伊方発電所の安全対策等に関する四国電力（株）との勉強会について (H27.9.18 時点)

参考資料編

伊方発電所 3 号機の安全対策について

伊方3号機の新規制基準への適合性審査に関する 原子力安全専門部会報告書の概要

図3：前導スペクトルによるモデル評価 (平成27年2月4日原子力安全専門部会資料1-1-1)

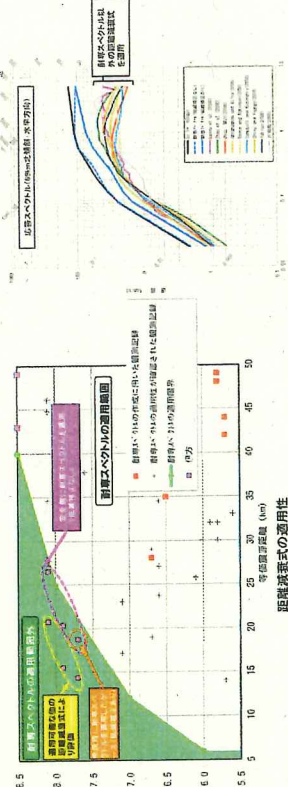
基準地震動 Ss-1 が、当初申請の570ガルから650ガルに変更されたことからそのプロセスについて確認した。(図3)

図3は、これまで検討している断層帯の長さ(50km)と、断層帯の長さ(400km)を比較し、断層帯の長さ(400km)を適用した場合の地震動評価結果を示す。断層帯の長さ(400km)を適用した場合、断層帯の長さ(50km)を適用した場合と比較して、地震動の増大が確認される。断層帯の長さ(400km)を適用した場合、断層帯の長さ(50km)を適用した場合と比較して、地震動の増大が確認される。断層帯の長さ(400km)を適用した場合、断層帯の長さ(50km)を適用した場合と比較して、地震動の増大が確認される。

図4：断層長さ69kmモデル図 (平成27年2月4日原子力安全専門部会資料1-1-1)

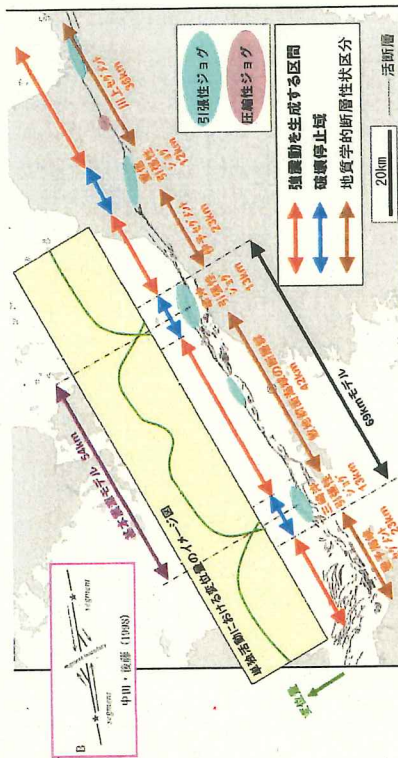
原子力安全専門部会では、東日本大震災で既往の知見では推測が難しい事象が起こったことを考えれば、図4に示した断層の両端にあるジョグにおいて、破壊が停止する科学的な知見とは別に、どこで破壊が止まるかわからない可能性もあることから、69 kmモデルが最大の地震動を与えるかどうかの観点での検討も行った。

検討の結果は、図5に示すとおり、最大応答加速度が変動する可能性はあるものの、安全余裕で十分にカバーされるものであり、基準地震動 Ss-1、650ガルに影響を及ぼすようなものではないと判断した。

図6：南海トラフの巨大地震の断層モデル解析結果と基準地震動 Ss-1

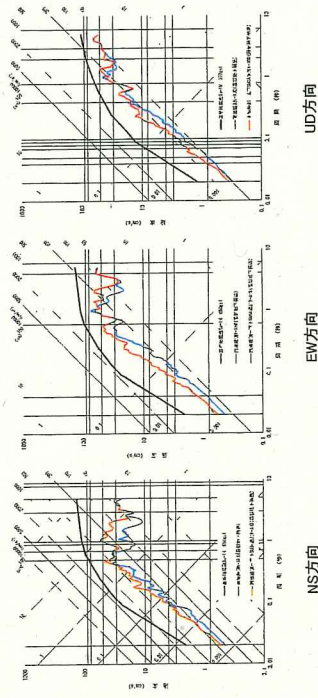
原子力安全専門部会では、南海トラフの巨大地震については、内閣府の見直しにより想定震源域が伊方発電所近傍まで広がったことを踏まえ、強震動生成域を発電所の直下に配置することを求め、四国電力では、安全側になるよう最も発電所に近い陸側ケースに伊方発電所直下に強震動生成域を加えた評価を行い、Ss-1を上回らないことを確認した。(最大181ガル) (図6)

図7：基準地震動 (平成26年12月24日 原子力安全専門部会資料 1-2)

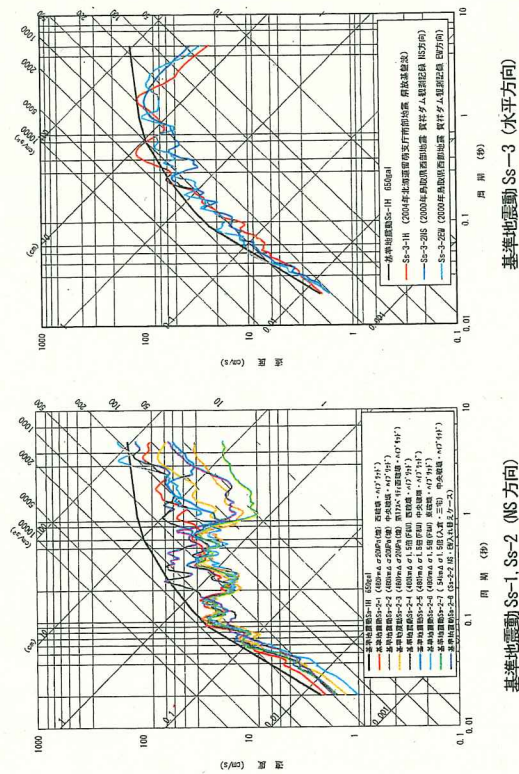
四国電力では、地震動評価を踏まえ、「敷地ごと震源を特定して策定する地震動」として、応答スペクトルに基づく評価により基準地震動 Ss-1 を、断層モデルを用いた手法による評価で Ss-1 を上回る8波を Ss-2-1 から Ss-2-8 に設定し、「震源を特定せず策定する地震動」としては、北海道留萌支庁南部地震を考慮した Ss-3-1 及び鳥取県西部地震の震源近傍での観測記録に基づく地震動 Ss-3-2 を設定した。(最大加速度は650ガル) (図7)

原子力安全専門部会としては、審査ガイドに従い、これら基準地震動については、最新の科学的・技術的知見を踏まえ、不確かさも考慮して、地震学及び地震工学的見地から適切に策定されていると判断する。
